ZP.271.21.2020

**Wyjaśnienia i zmiany
treści specyfikacji istotnych warunków zamówienia nr 3**

Dotyczy: przetargu nieograniczonego na rozbudowę centrum sportowo-rekreacyjnego poprzez dobudowę budynku hali sportowej do budynku krytej pływalni Solan, wraz z infrastrukturą techniczną i zagospodarowaniem terenu przy ul. Gimnazjalnej w Nowej Soli.

Pytanie nr 40

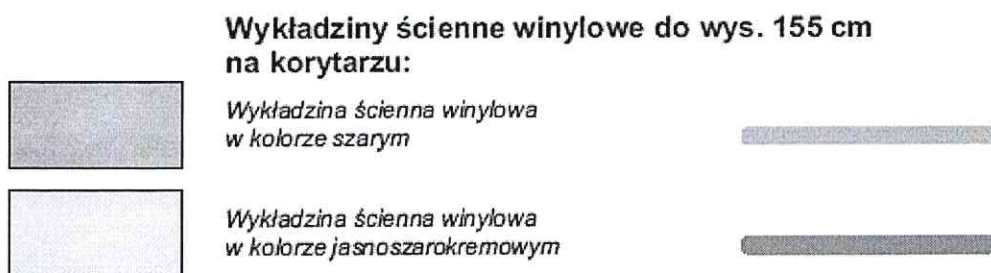
Zgodnie z rysunkiem Aw_7 RZUT SUFITU NAD I PIĘTREM w pomieszczeniu 1.20 należy uwzględnić tynk cementowo – wapienny, natomiast wg projektu konstrukcji nad tym pomieszczeniem nie ma stropu, który można by otynkować i pomalować. Wg przekroju D-D który przecina wspomniane pomieszczenie znajdują się tam sufit podwieszany. Prosimy o wyjaśnienie rozbieżności i określenie jaki sufit należy wykonać w pomieszczeniu 1.20.

W pomieszczeniu 1.20 na należy zastosować sufit podwieszany EI60.
